Samrådsredogörelse

Detaljplan för förskola vid Myrmaden

VRIGSTAD 3:1 och 3:107, Vrigstad tätort, Sävsjö kommun

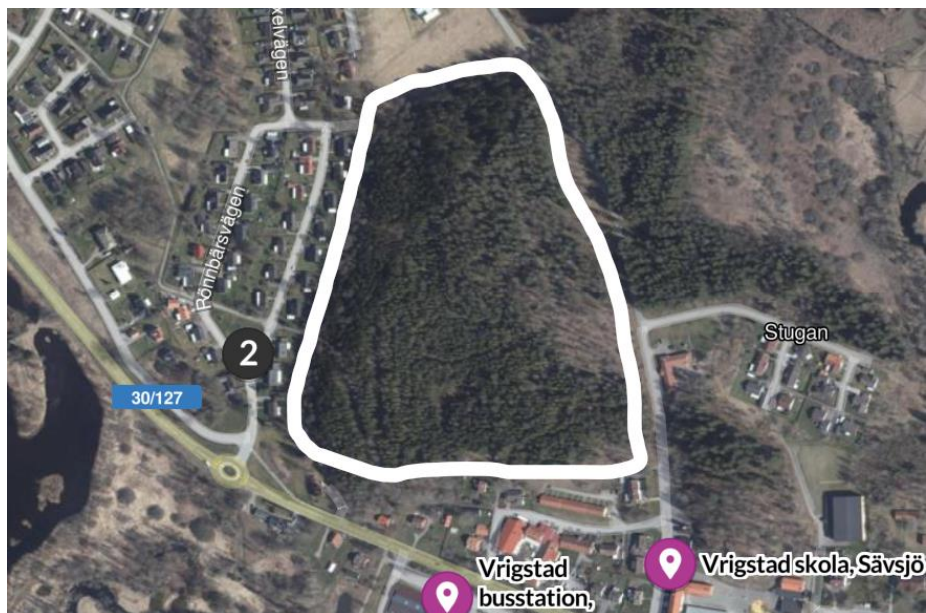
1. Flytta planområdet och bygg på andra sidan Slättsjövägen mot "Siniaområdet" där marken är högre och inte så låg som i det föreslagna planområdet med översvämningrisk.

Det utpekade "Sinaiområdet" väster om Slättsjövägen, har övervägts som en alternativ lokalisering för förskolan, ifall översvänningsrisken inte visar sig vara hanterbar. Eftersom marklagret består av berg och kuperad terräng, hade det krävts omfattande sprängningar för att anpassa marken för bebyggelse. Alternativet bedöms som problematiskt, dels av ekonomiska och ekologiska skäl, dels för att det finns byggnader i närområdet.
